| VĮ IGNALINOS ATOMINĖ ELEKTRINĖ                   | Maišiagalos radioaktyviųjų atliekų saugyklos eksploatavimo nutraukimo saugos analizės ataskaitos Nr. S/14-1919.19.20/SAA/V:02.02, 2 versija, 2 leidimas<br>nepriklausomos apžvalgos ataskaita | 1 lapas iš 114 |
| 2020-03-14 Nr. <i>At-1054(4.11)</i><br>Visaginas | Radioaktyviųjų atliekų tvarkymas<br>Projektas 6101  | TVIRTINU       |

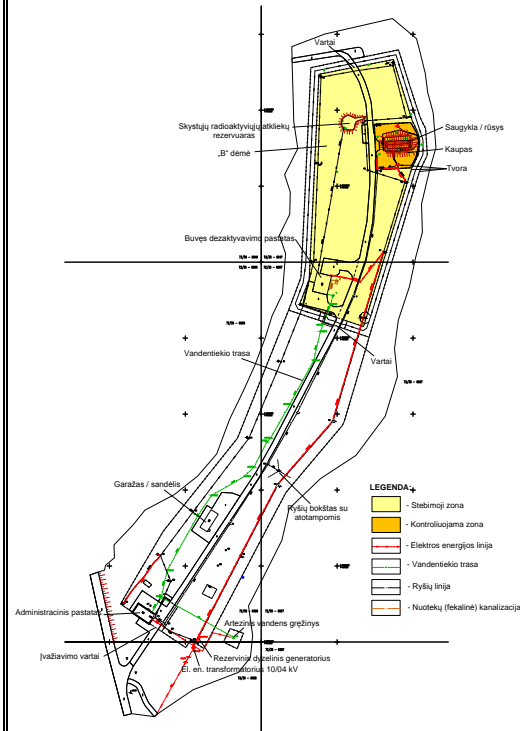
| VĮ IGNALINOS ATOMINĖ ELEKTRINĖ |               | Maišiagalos radioaktyviųjų atliekų saugyklos eksploatavimo nutraukimo saugos analizės ataskaitos Nr. S/14-1919.19.20/SAA/V:02.02, 2 versija, 2 leidimas nepriklausomos apžvalgos ataskaita |  | 10 lapas iš 114 |   |
|--------------------------------|---------------|--|--|-----------------|---|
| 29.                            | 3.1, lapas, 8 | Dokumente nėra   | Nėra nurodytas elektroninių (telekomunikacijų) ryšių stiebas schemeje ir aprašyme (R.S.)   |                 | Atnaujintas 3-4 pav.  |

3.1.1 skyriaus pabaigoje įterpiamas sakiny:  
„Aikštelės pietinėje dalyje, šalia garažo/sandėlio yra inžinerinis tinklo statinys (elektroninių ryšių stiebas) skirtas perduoti informaciją. Stiebas apie 30 m aukščio, turintis tris atotampas.“

30. **3.1.3**  
13 psl.  
*3-12 pav. Maišiagalos RAS rūšio kaupo rekonstrukcija*

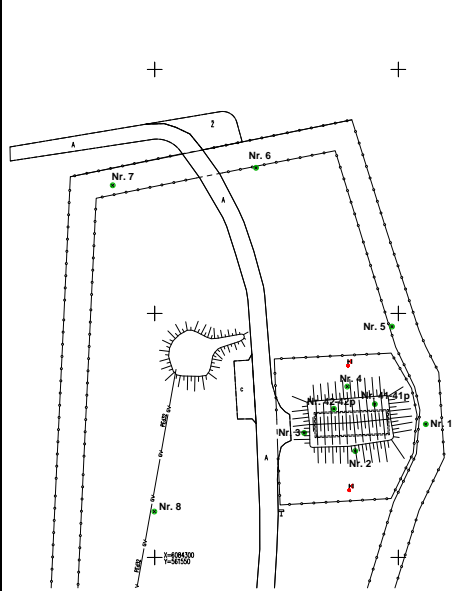
Legendoje nėra pateikta konstrukcinio elemento Nr. 13 iššifravimo.  
**Turi būti papildyta. (A.B.)**

3-12 pav. papildyta paaiškinimu:  
„13 – drenažo kanalai“.

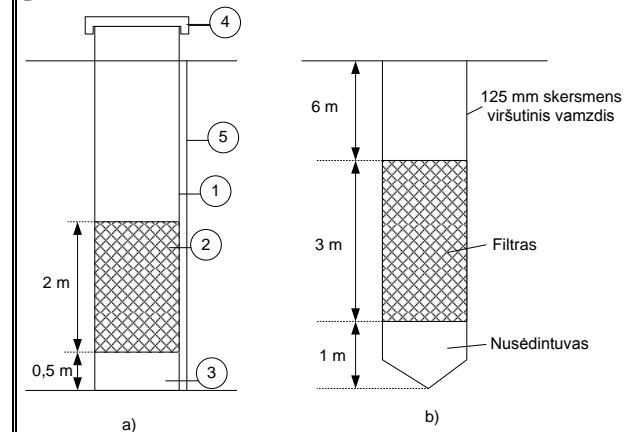
| VĮ IGNALINOS ATOMINĖ ELEKTRINĖ |                              | Maišiagalos radioaktyviųjų atliekų saugyklos eksploatavimo nutraukimo saugos analizės ataskaitos Nr. S/14-1919.19.20/SAA/V:02.02, 2 versija, 2 leidimas nepriklausomos apžvalgos ataskaita |  | 15 lapas iš 114 |   |
|--------------------------------|------------------------------|--|--|-----------------|---|
| 36.                            | Lent. 3.3, psl. 22, p.10     |  | <p>Какой точно материал скважин: PVC arba plienas? Уточнить и исправить. Kokia gręžinių medžiaga „PVC arba plienas“? patikslinti ir pataisyti. (G.L.)</p>  | 2               | <p>Tikslią gręžinių sudėtį galima susižinoti iš gręžinių pasų, tačiau IAE, mūsų žiniomis, jų neturi. Monitoringo ataskaitose ir 1997 m. FI ataskaitoje „Radioaktyviųjų atliekų specialaus punkto, esančio Širvintų raj. Bartkuškio miške,</p>   |

Согласен с дополнением, но точный материал скважин указать необходимо. Дополнительно в графе «Объекто elementas» добавить слово скважины  
Sutinku su papildymu, bet reikia nurodyti tikslus gręžinių materialus. Papildomai pozicijoje „Objekto elementas“ pridėti žodį „gręžiniai“.

SAA ataskaitoje 21 psl. pateikimas naujas paveikslas 3-21 pav.

2020-02-03 atsakymas: pateiktas pataisytas SAA 3.1.9 skyrius, analogiškai bus atnaujintas ENP.
